Modulo per la presentazione delle osservazioni per i piani/programmi/progetti sottoposti a procedimenti di valutazione ambientale di competenza statale

☒ Valutazione di Impatto Ambientale (VIA) – art.24 co.3 D.Lgs.152/2006 e s.m.i.

ID: Codice procedura (ID_VIP/ID_MATTM):10844

Impianto per la produzione di energia elettrica da fonte eolica, costituito da 6 aerogeneratori della potenza complessiva di 37,2 MW, un sistema di accumulo da 25 MW e relative opere connesse in località "Rempillo" nel comune di Pitigliano (GR).

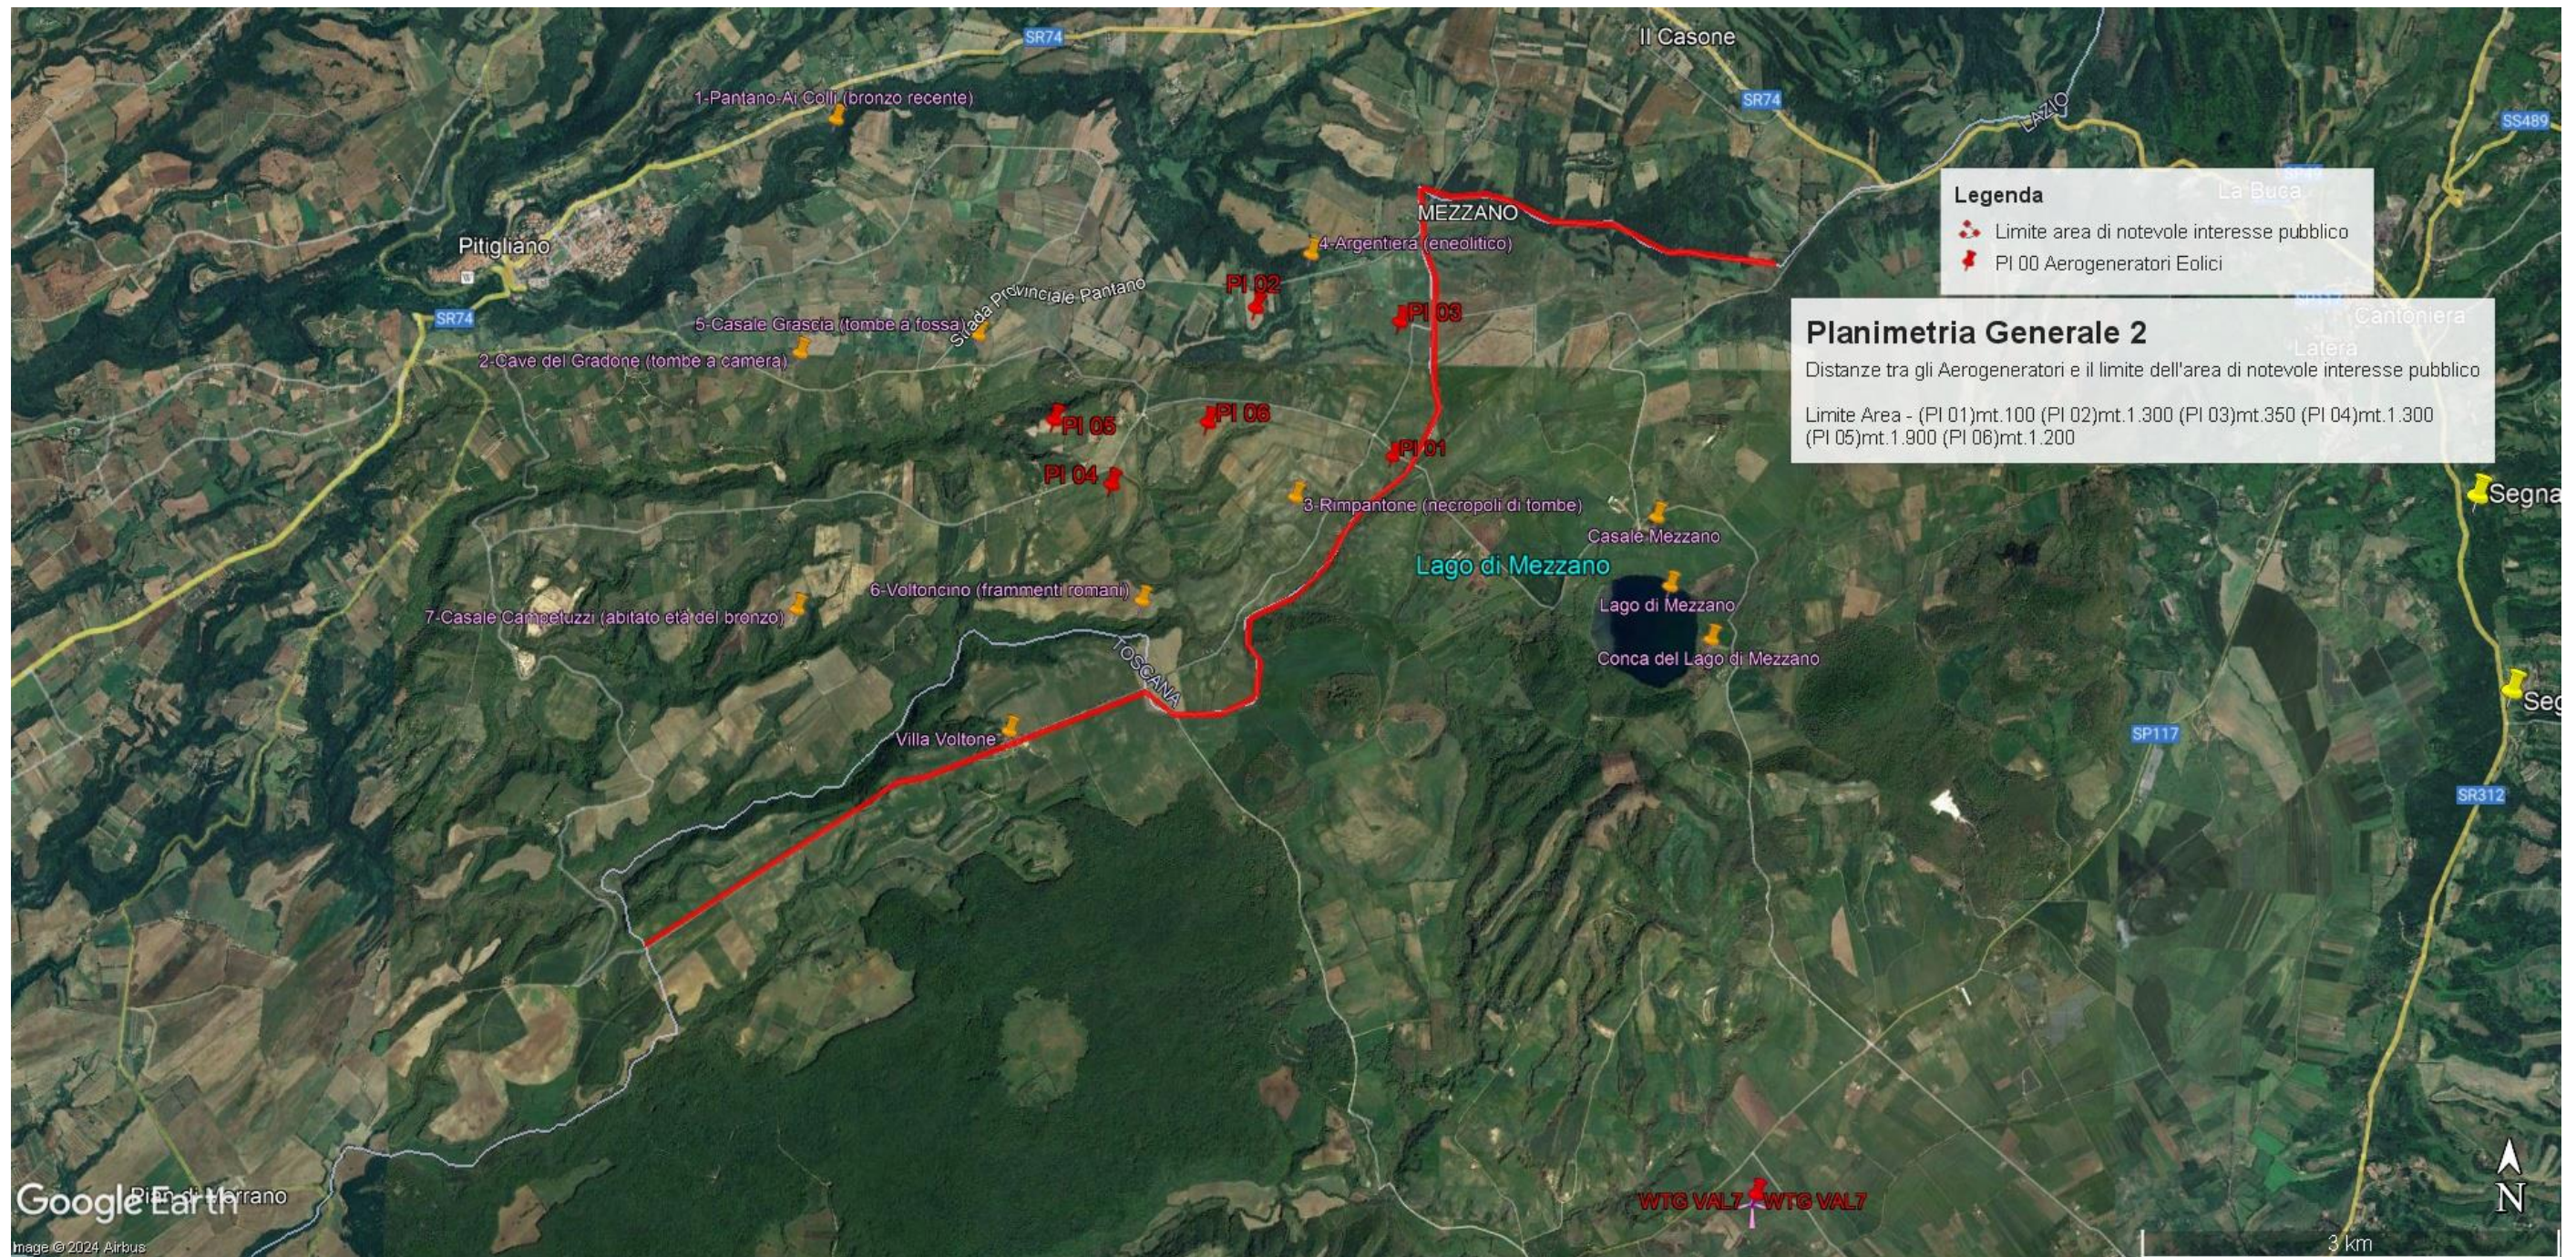
OSSERVAZIONE N. 1 : AREA dell'IMPIANTO EOLICO NON IDONEA ai sensi dell'art. 20 com. 8 lettera c quater del Decreto Legislativo n. 199/2021 e ss.mm.ii.

La NON IDONEITA' dell'area in cui è progettato l'impianto eolico industriale denominato “REMPILLO”.

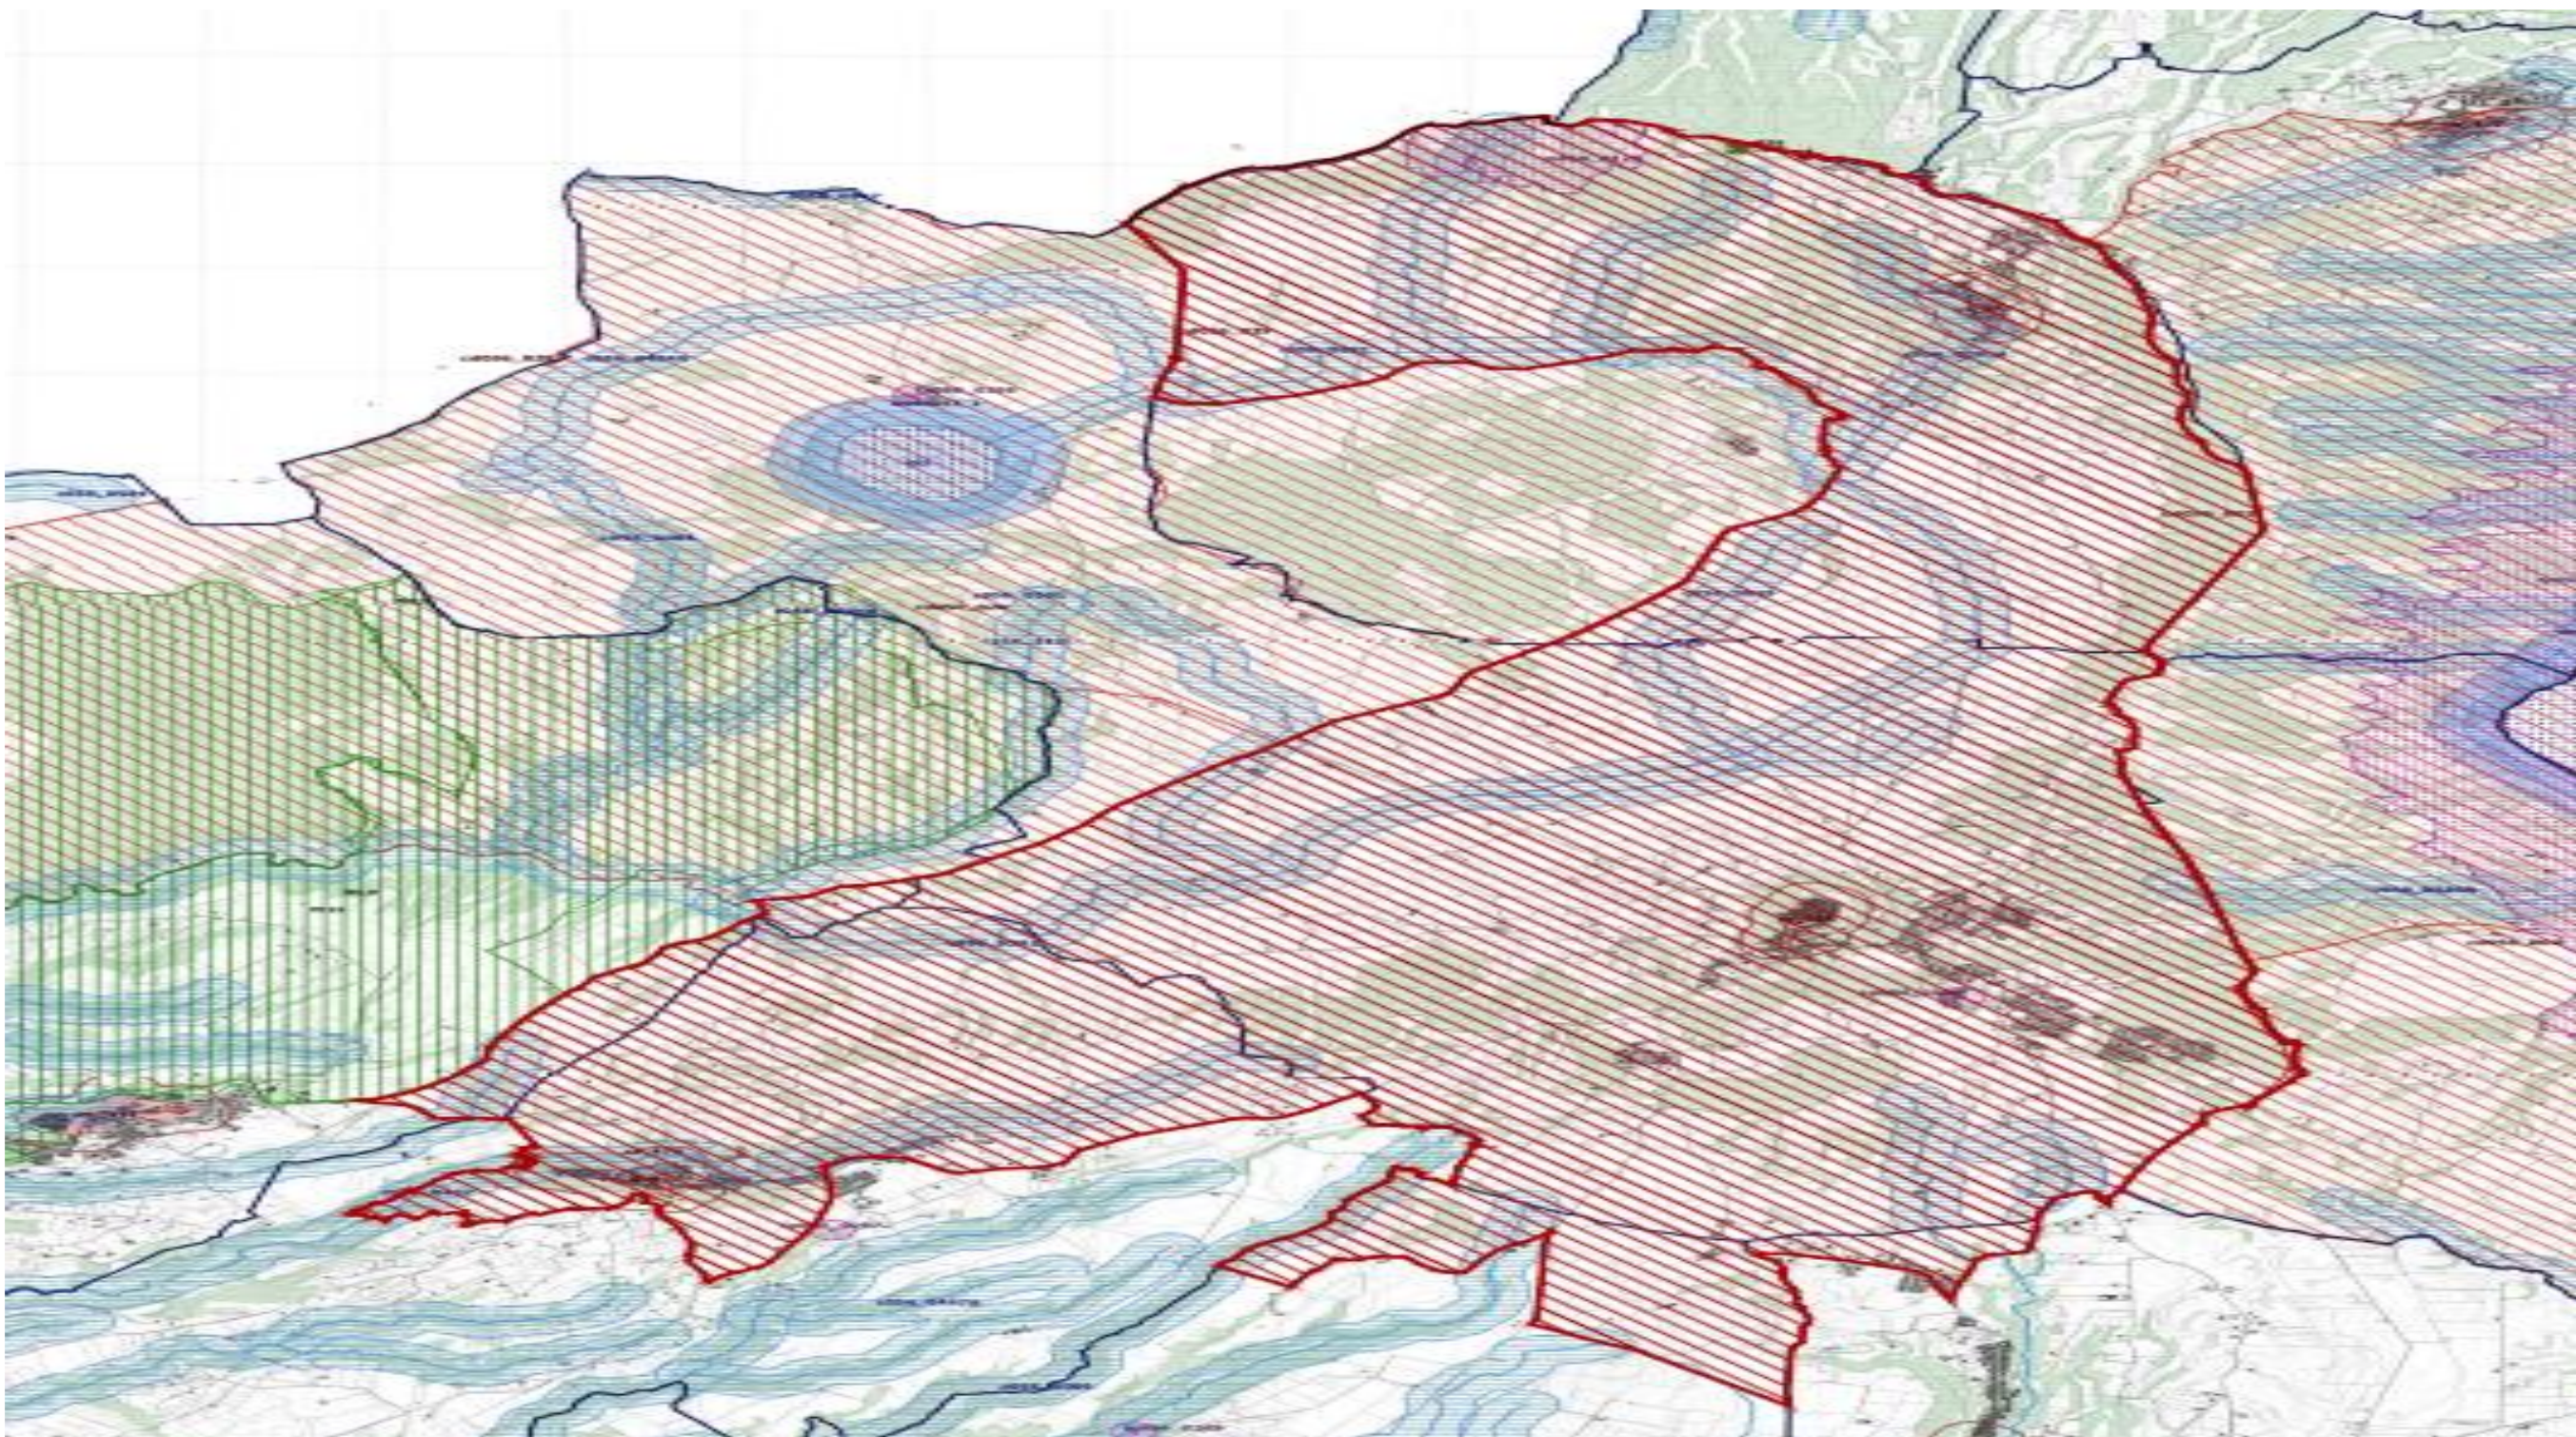
Alla luce del combinato disposto dal "vincolo sul patrimonio paesaggistico (artt. 136 e ss. e 142 del decreto legislativo n. 42/2004 e ss.mm.ii.) e sui beni culturali" (artt. 10 e ss. del decreto legislativo n. 42/2004 e ss.mm.ii.) e dal comma 8 lettera c-quarter del D.Lgs 191/2021 e ss.mm.ii si evince che, ad oggi, le aree in cui sono previsti gli insediamenti dei sei aerogeneratori dell'impianto eolico denominato "Rempillo" non sono idonee perché ricadono tutte all'interno della fascia di rispetto dei **beni paesaggistici di notevole interesse pubblico denominati "Conca del Lago di Mezzano e territorio circostante" (D.M. 22.05.1976)** comprendente anche il **vincolo "Selva del Lamone" (D.M. 22.05.1984)** tutelati **dall'art. 136 del Codice del Beni Culturali e del Paesaggio** e in particolare un aerogeneratori (P01) è a 100 metri dal primo vincolo citato e gli altri cinque compresi in una distanza massima tra 1 km e 2 km (vedi immagine n. 1 dell'ALLEGATO). Nella fascia di rispetto dei 3 km anche la porzione di vincolo rappresentato dalla Selva del Lamone che gode di altre importanti tutele in quanto Riserva Naturale regionale (L. 394/91 e L.R. 29/97), Zona di Protezione speciale (ZPS) insieme ai Monti di Castro collegati tra loro da una Zona di Conservazione Speciale (ZSC), il sistema fluviale Fiume Fiora-Olpeta. La Selva del Lamone oltre il vincolo paesaggistico di notevole interesse pubblico che la rende area non idonea all'installazione degli impianti FER anche nelle sue fasce di rispetto dei 3 km, gode di un'altra tutela che ne rivela l'importanza di area di importanza internazionale per l'avifauna IBA (012) che viene collegata all'altra IBA (099) Lago di Bolsena attraverso la ZPS Caldera di Latera e la ZSC Lago di Mezzano che insieme sono compresi nel vincolo paesaggistico "Conca Lago di Mezzano..." e verranno uniti dal nuovo vincolo paesaggistico "*Ambito paesaggistico, geologico e geomorfologico dell'orlo della caldera di Latera e delle sue pendici interessate dai centri eruttivi periferici*" (si veda a riguardo la proposta pubblicata sul sito del MIC in data 09/08/2023 e

l'immagine n. 2 dell' ALLEGATO) all'area di notevole interesse pubblico "Conca del lago di

Bolsena” (D.M. 24.10.1960). Praticamente una vasta zona che per interesse paesaggistico e naturalistico oltre che storico, archeologico e identitario rappresenta un unicum nel panorama nazionale.
